B.1.	VYPOŘÁDÁNÍ PŘIPOMÍNEK STAVBNÍHO ÚŘADU V TURNOVĚ ZE DNE 14.2.2023	2
a)		2
b)		2
c)		4
d)		4
B.2.	VYPOŘÁDÁNÍ PŘIPOMÍNEK Z ROZHODNUTÍ KRAJSKÉHO ÚŘADU LIBERECKÉHO KRAJE ZE DNE 20.1.2023	6
e)		6

B.1. VYPOŘÁDÁNÍ PŘIPOMÍNEK STAVBNÍHO ÚŘADU V TURNOVĚ ZE DNE 14.2.2023**a)**

B.2. VYPOŘÁDÁNÍ PŘIPOMÍNEK Z ROZHODNUTÍ KRAJSKÉHO ÚŘADU LIBERECKÉHO KRAJE ZE DNE 20.1.2023**e)**

Ortofoto stávajícího stavu

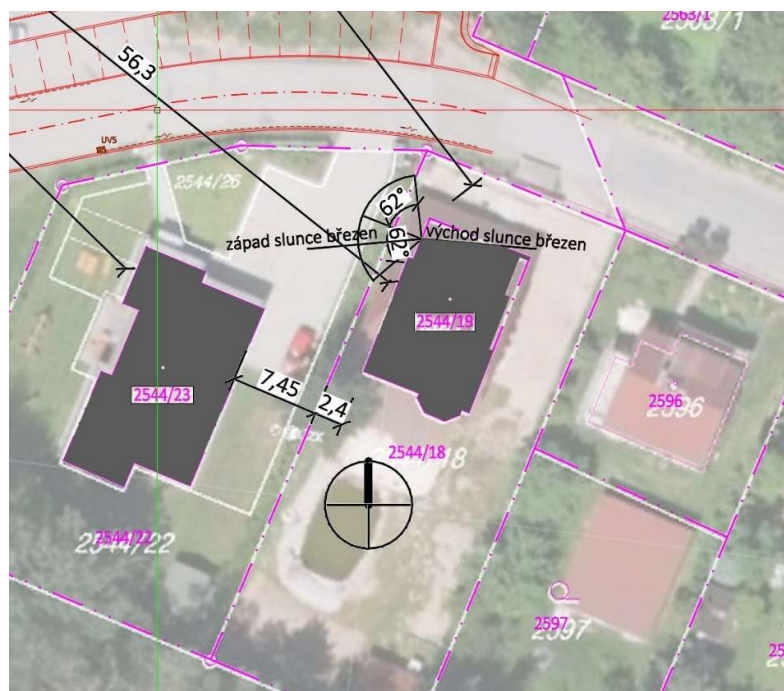
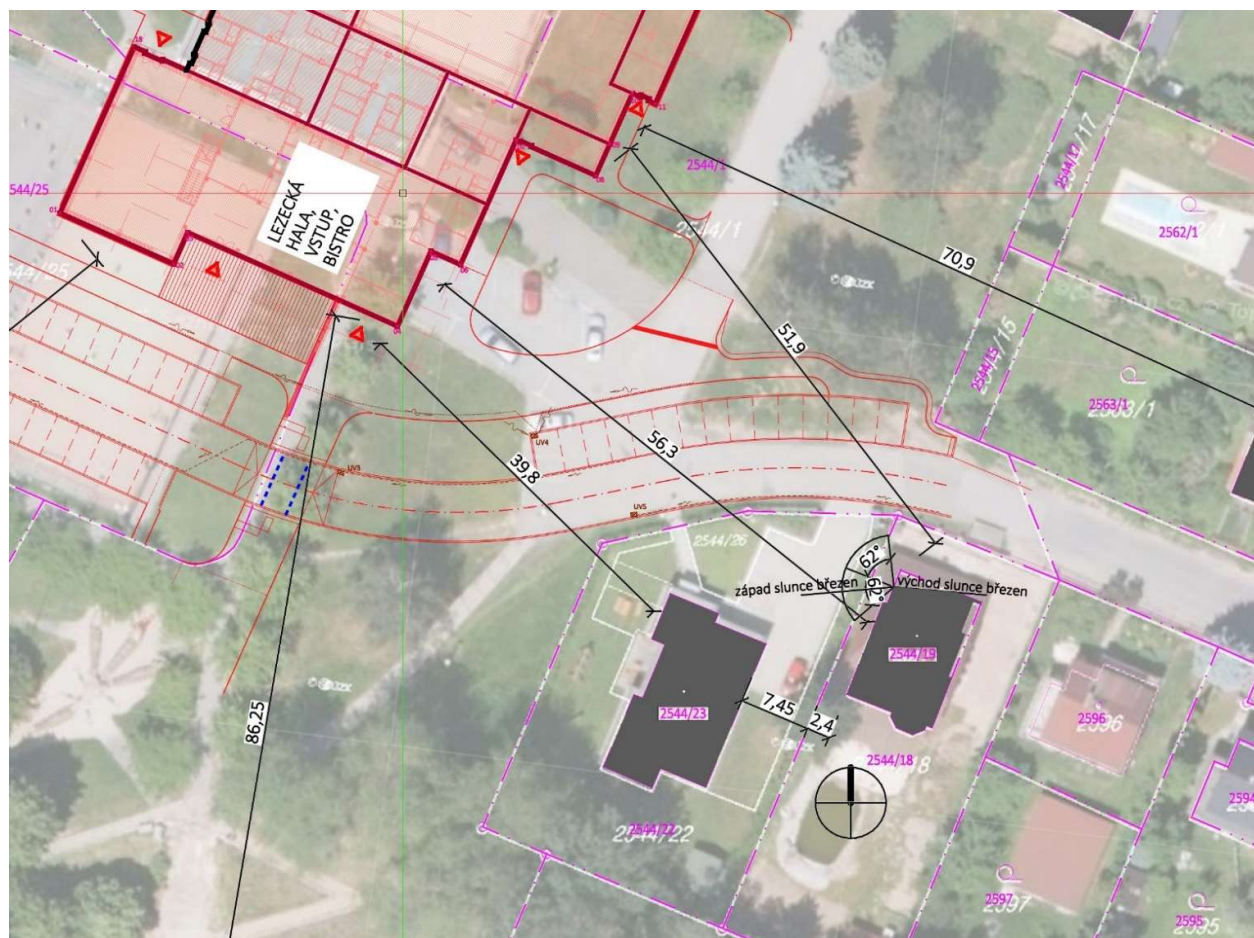
Odvolatelka v této písemnosti uvedla, že trvá na námitkách, které již uvedla v rámci řízení (napsala chybně „již v minulém odvolání“) a žádá o zamítnutí tohoto projektu.

- nesouhlas s přístavbou směrem k jejímu domu a s tím souvisejícího stínění výhledu, kdy má již údajně sníženou světlost z důvodu sousední stavby ve vlastnictví zapsaného spolku „Slunce všem“;
- nesouhlas s vybudováním parkoviště v počtu 50 parkovacích míst z důvodu, že zde měla být klidová zóna – tak velké parkoviště by dle jejího názoru způsobovalo velký hluk a propojení komunikace až ke školce by znamenalo zvýšení frekvence projíždějících aut a problém zajet autem k vlastnímu domu.

Z výše uvedeného vyplývá, že plánovaná výstavba sportovní haly již svou orientací a polohou vůči domu odvolatelky nemůže žádné prostory v inkriminovaném období 1.3, ani 10.2-31.3 negativně ovlivnit, protože je slunce již za horizontem a není z logických důvodů nutné provádět výpočet.

Z hlediska **denního osvětlení** je vzdálenost navrhované zástavby 52m od domu odvolatelky. Plánovaná výstavba bude výšky 15,4m severozápadním směrem od oken domu. Vzhledem ke vzdálenosti a výšce plánované výstavby je vliv úbytku rozptýleného osvětlení plánovanou zástavbou v severozápadní straně objektu téměř neměřitelný.

Z hlediska omezení výhledu z domu odvolatelky dojde vlivem výstavby ke změnám, nicméně je velmi obtížné konstatovat jestli budou vzhledem k aktuálnímu stavu omezující, nebo prospěšné. Hlavní obytný prostor domu je umístěn v jižní části území a stavbou nebude nikterak dotčen. Západní strana objektu obsahuje schodiště a další prostory, které mohou být výhledem dotčeny, nicméně vzdálenost domu od plánované stavby je naprosto nadstandardní k tomu, aby byla zachována privátnost prostoru odvolatelky. Z hlediska soukromí je dům odvolatelky mnohem více konfrontován sousedními objekty, než budovou sportovní haly vzdálenou 52m. Pro představu doloženy vizualizace prostoru.

Z hlediska veřejného prostoru dozná území výrazného zlepšení a stávající velká asfaltová plocha sloužící nyní pro parkování bude zmenšena a doplněna zelení. Přímý výhled severozápadním směrem bude místo betonové plochy do zeleně, která bude součástí parkových úprav.
